## **Европейская экономическая комиссия**

**Сто пятьдесят восьмая сессия**

### **Предложение по поправке 1 к гтп № 5 (всемирные согласованные бортовые диагностические системы для двигателей большой мощности (БДС))**

#### **Представлено Рабочей группой по проблемам энергии и загрязнения окружающей среды\***

"Рис. 4-бис

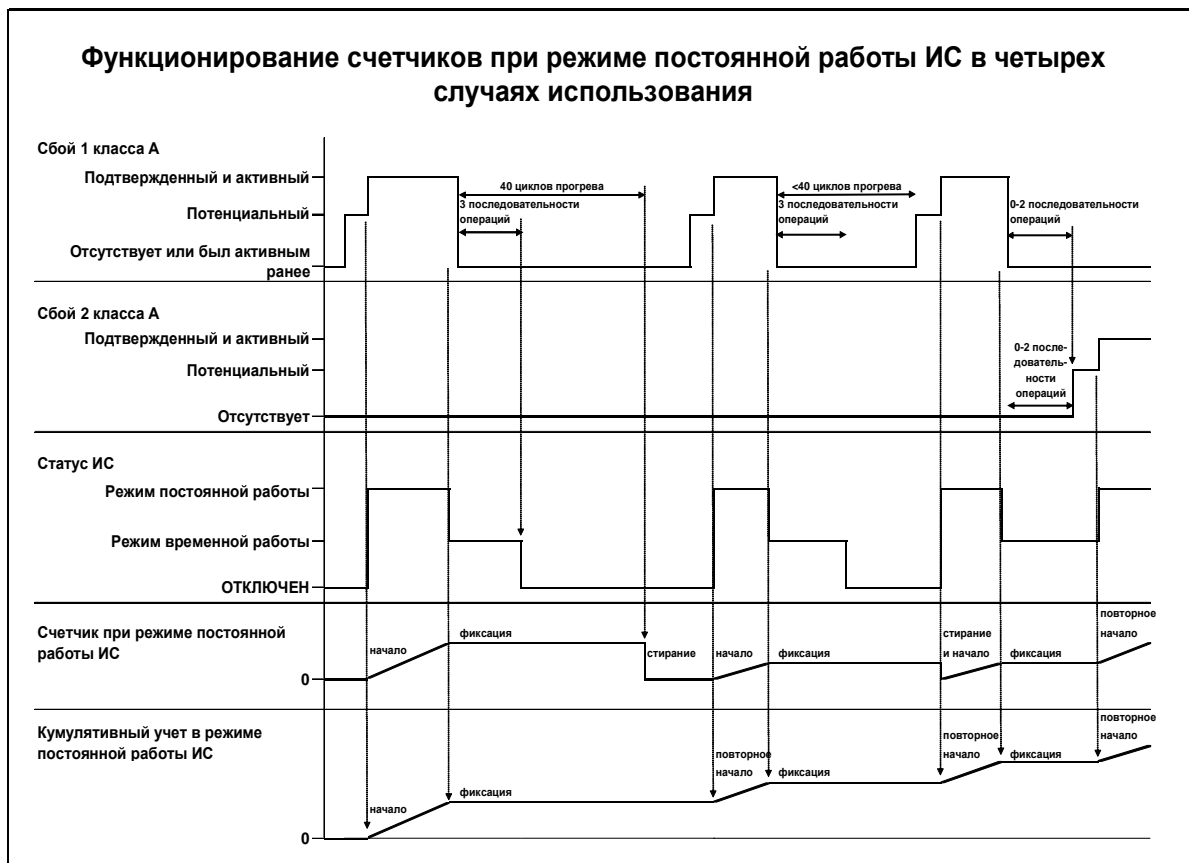
Включить новый рис. 4-бис следующего содержания:

**Иллюстрация принципа отключения непрерывно работающего ИС**

"Рис. 4

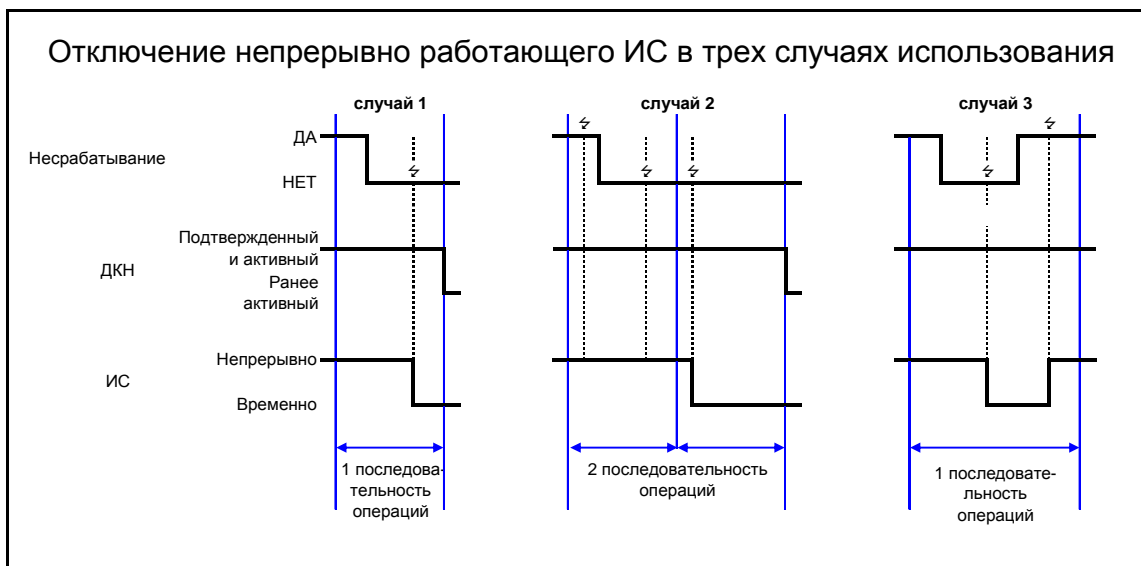
Рисунок 4 изменить следующим образом:

Сбой класса А: активация ИС и счетчиков ИС

*Примечание:* Подробный порядок отключения непрерывно работающего ИС показан на рис. 4-бис ниже для конкретного случая, когда предусмотрена регистрация потенциальных сбоев".
